**МИНИСТЕРСТВО ГРАЖДАНСКОЙ АВИАЦИИ**

**ТЕХНОЛОГИЧЕСКИЕ УКАЗАНИЯ  
ПО ВЫПОЛНЕНИЮ РЕГЛАМЕНТНЫХ РАБОТ НА САМОЛЕТАХ  
АН-24, АН-26, АН-30**

**ГИДРОСИСТЕМА**

**МОСКВА «ВОЗДУШНЫЙ ТРАНСПОРТ» 1985**

Рис. 5 Принципиальная схема гидравлической системы самолетов Ан-24, Ан-30.

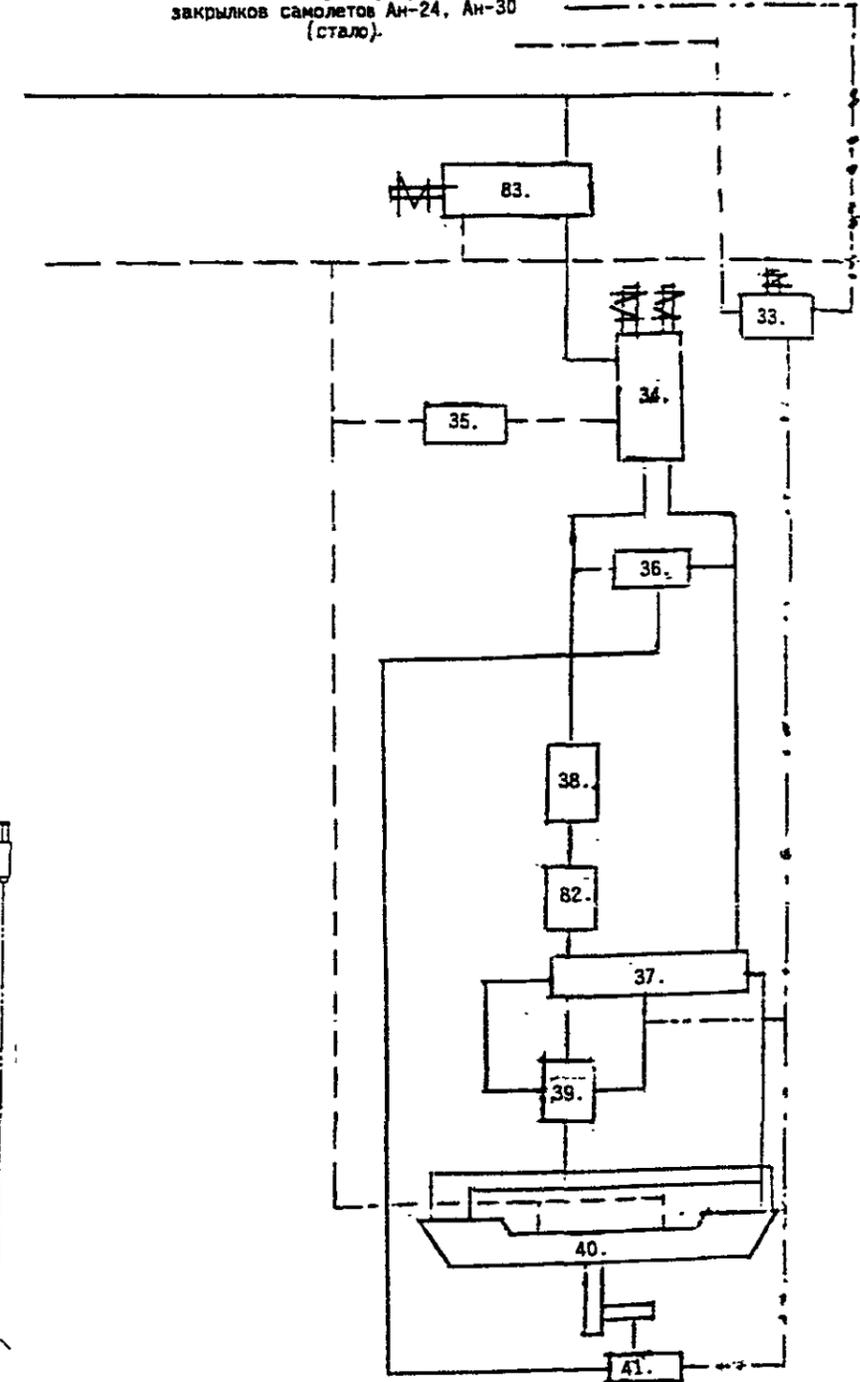
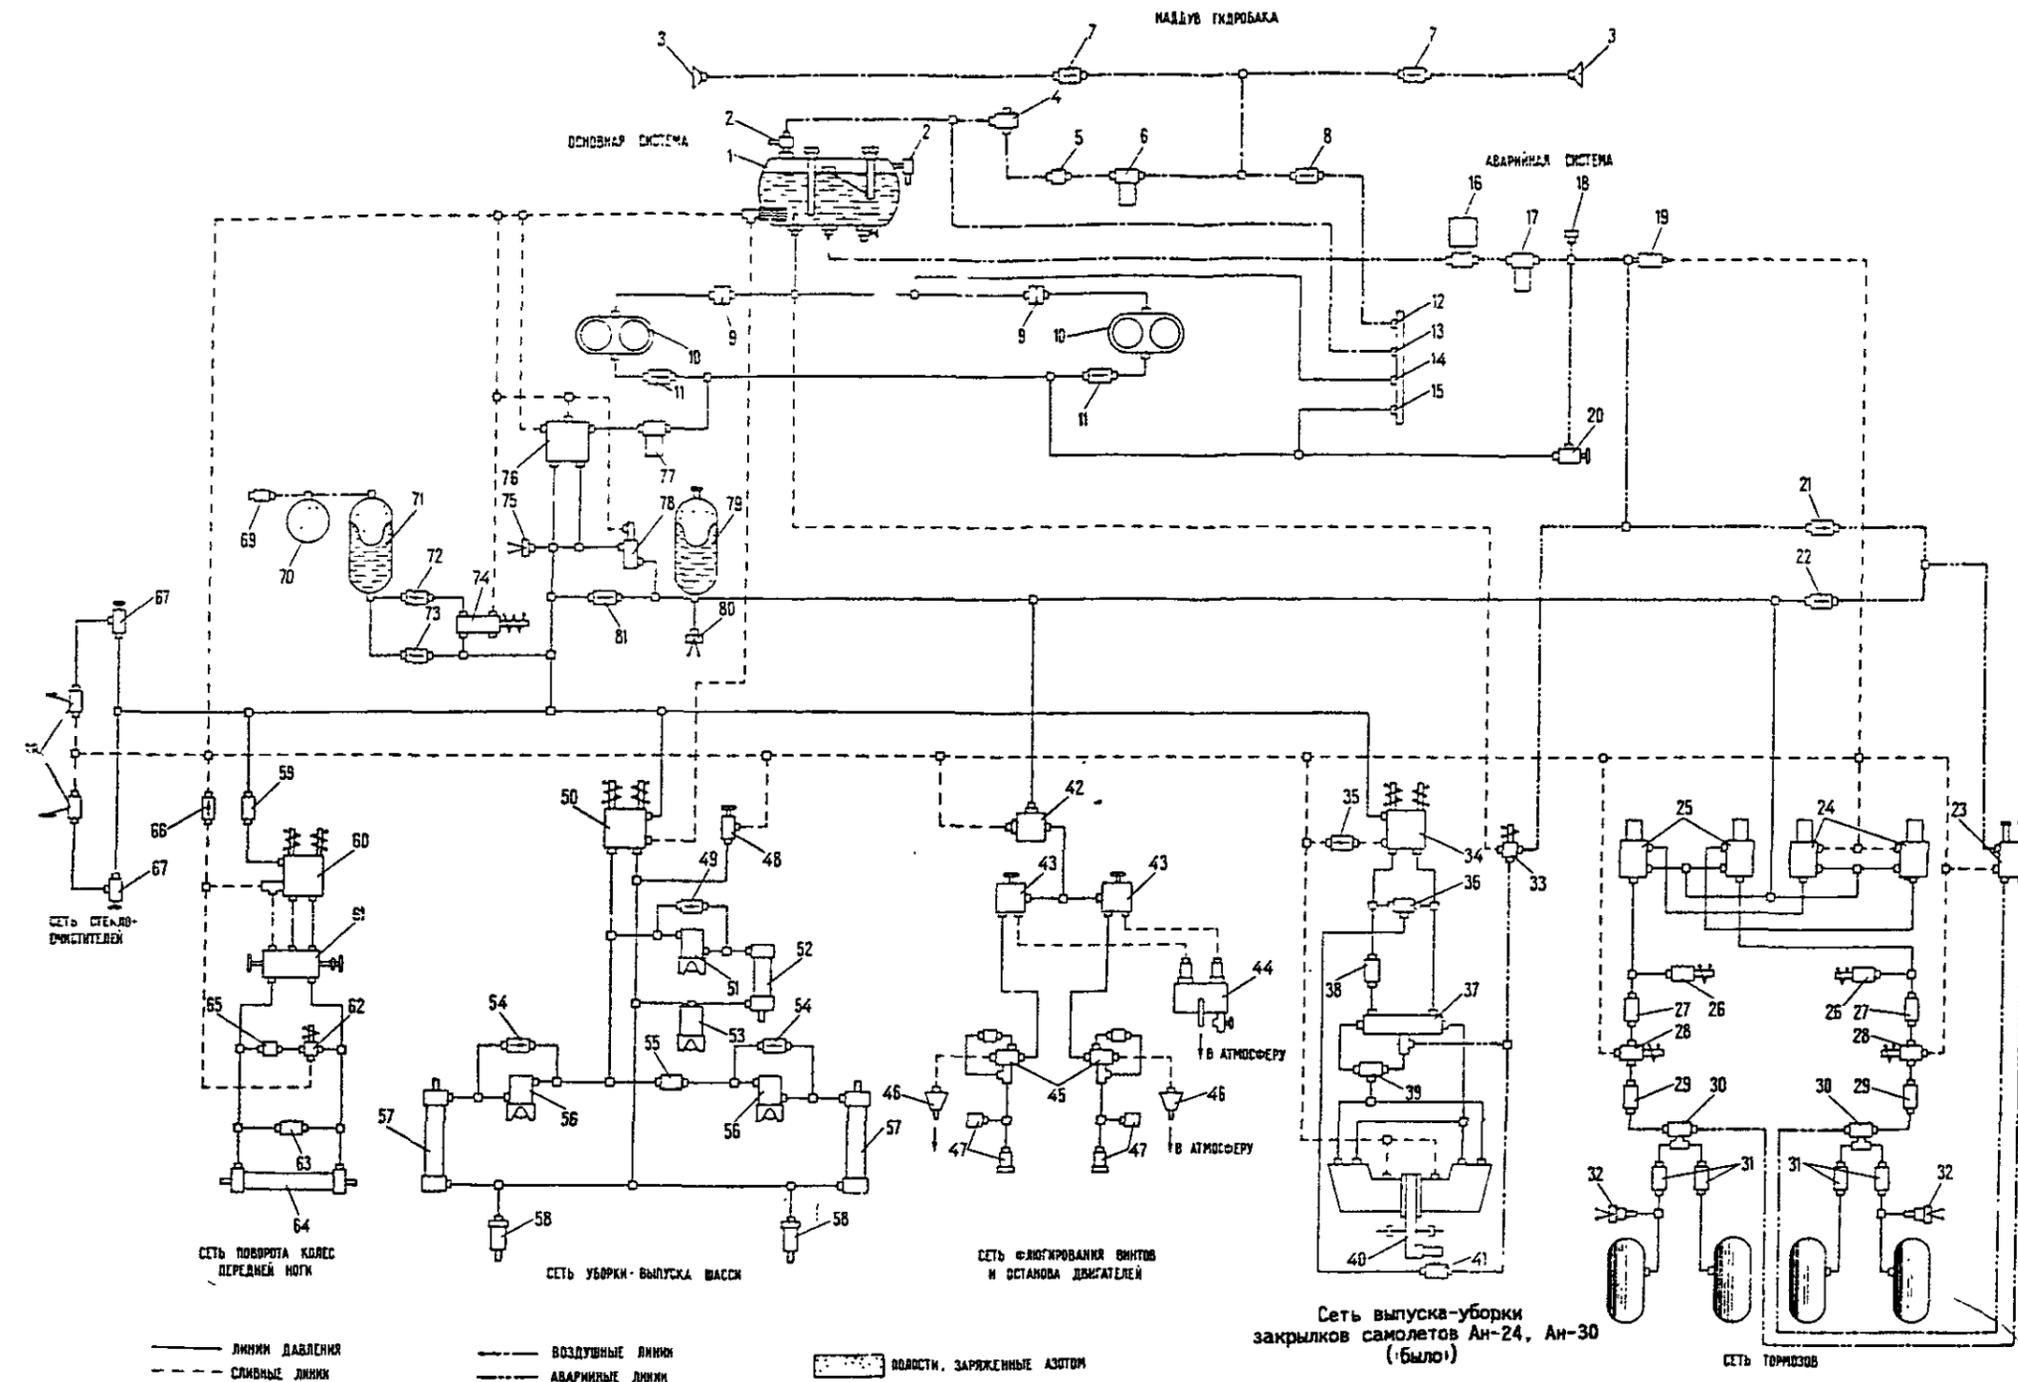
- Рис.5 "Принципиальная схема гидравлической системы самолетов Ан-24, Ан-30" :

В сети выпуска-уборки закрылков соответственно по бюллетеням N 1311-БУ-Г и N 469-БУ-Г установлен электромагнитный кран ГА-140 (поз. 83).

- Рис.5 "Принципиальная схема гидравлической системы самолетов Ан-24, Ан-30" :

В сети выпуска-уборки закрылков соответственно по бюллетеням N 1321-БУ и N 477-БУ в линию уборки установлен дроссель 24-5669-0 (поз. 82).

Рис. 5. Принципиальная схема гидравлической системы самолета Ан-26:

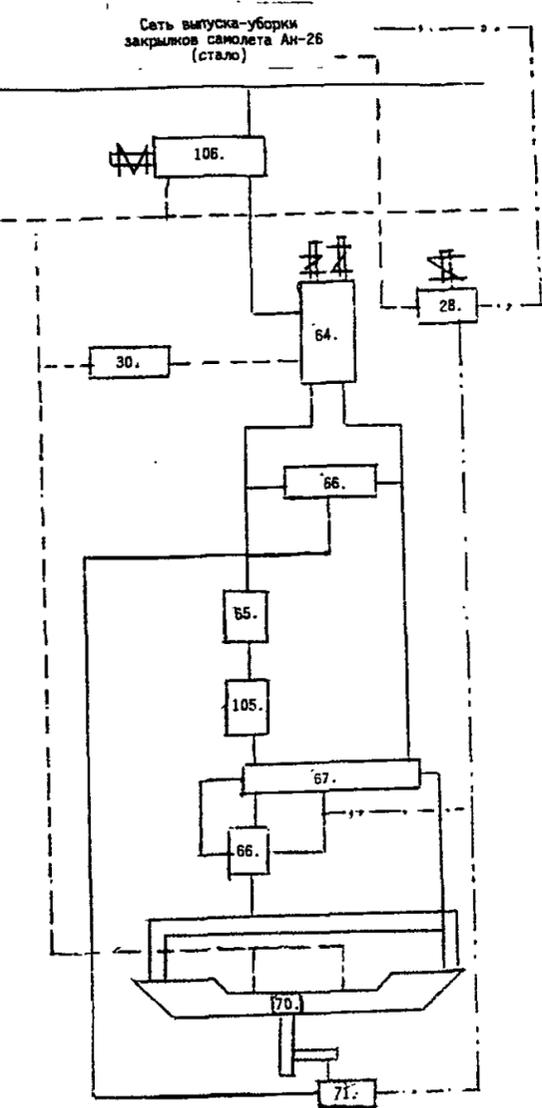
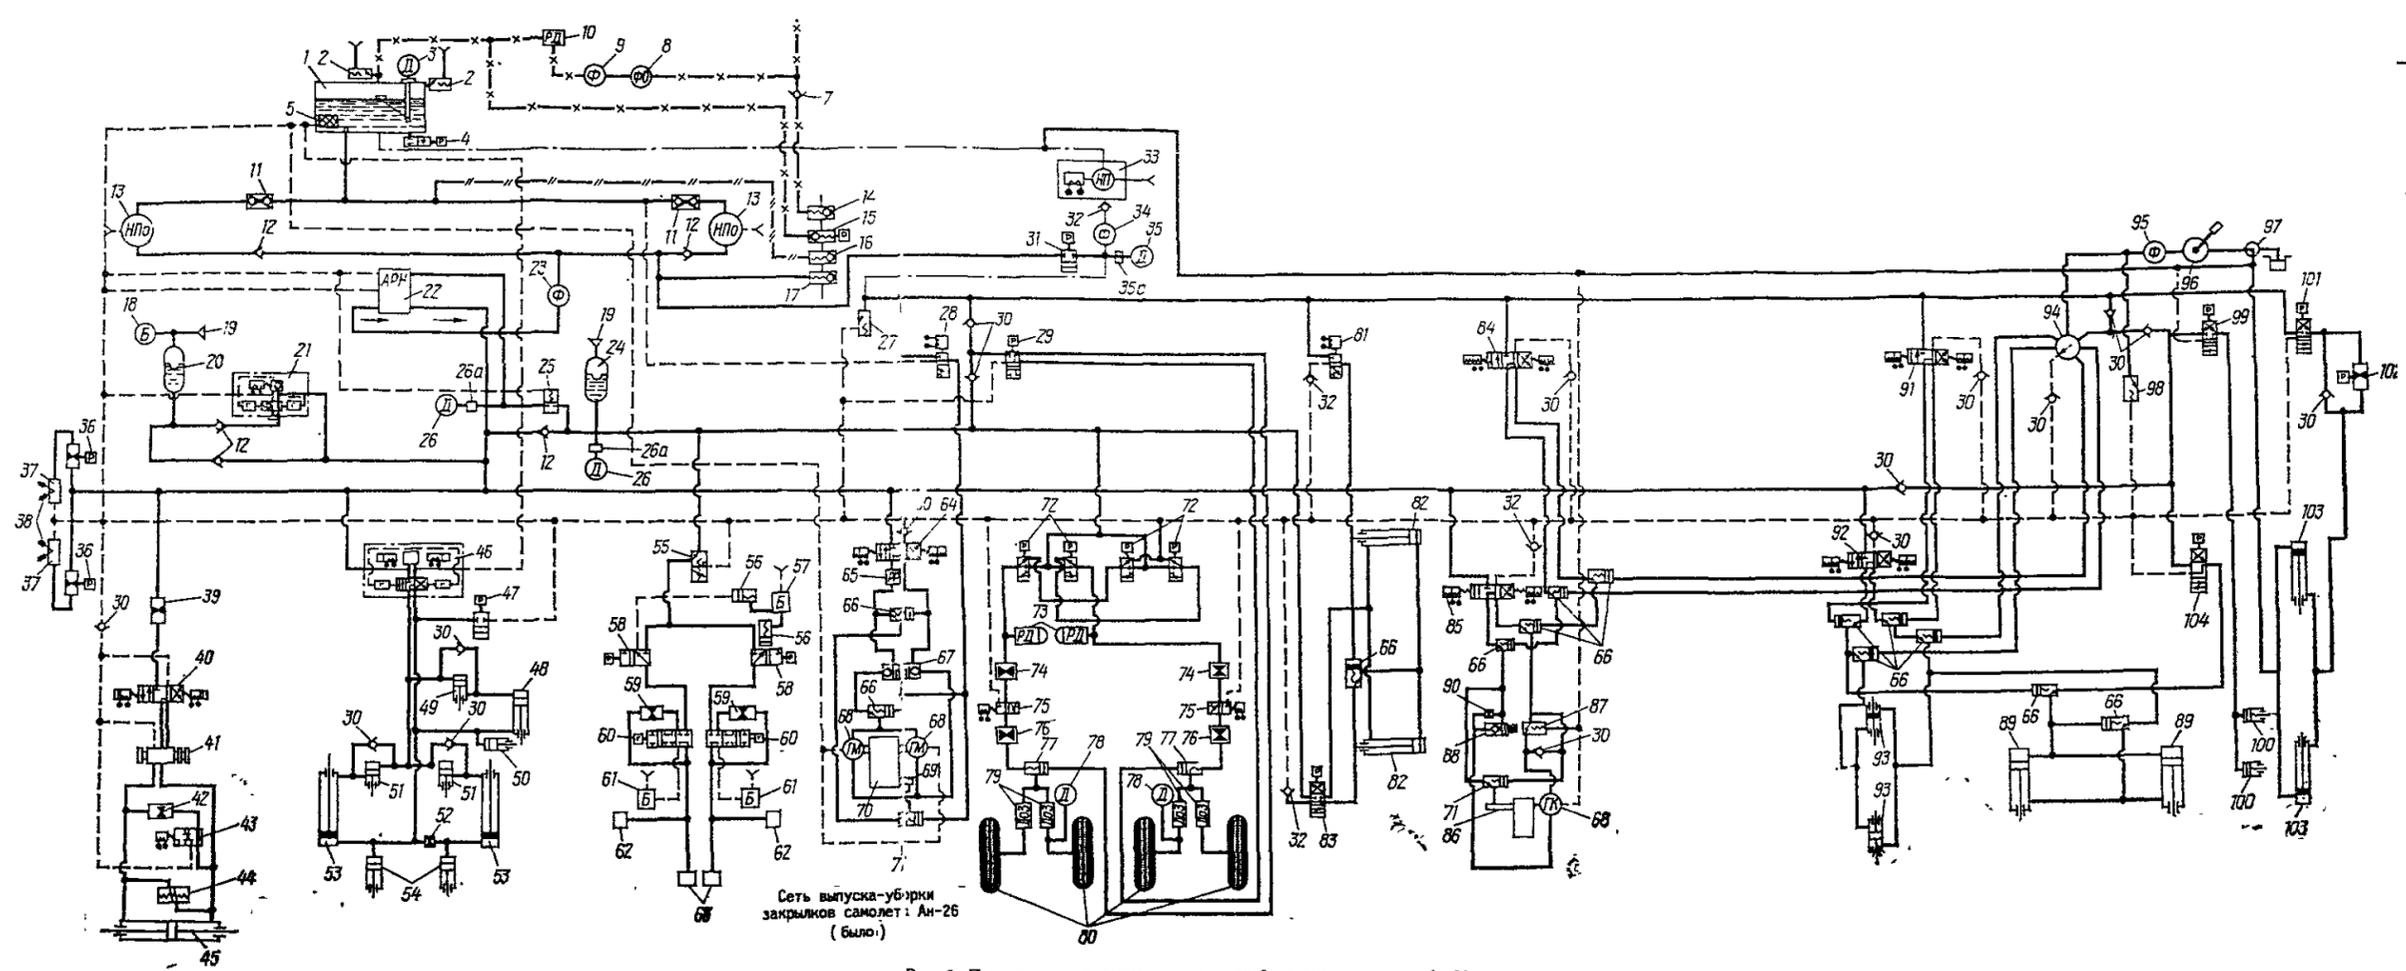
- Рис. 5 "Принципиальная схема гидравлической системы самолета Ан-26" :

В сети выпуска-уборки закрылков по бюллетеню N 785-БУ-Г установлен электромагнитный кран ГА-140 (поз. 106).

- Рис. 5 "Принципиальная схема гидравлической системы самолета Ан-26" :

В сети выпуска-уборки закрылков по бюллетеню N 791-БУ в линию уборки установлен дроссель 24-5669-0 (поз. 105).
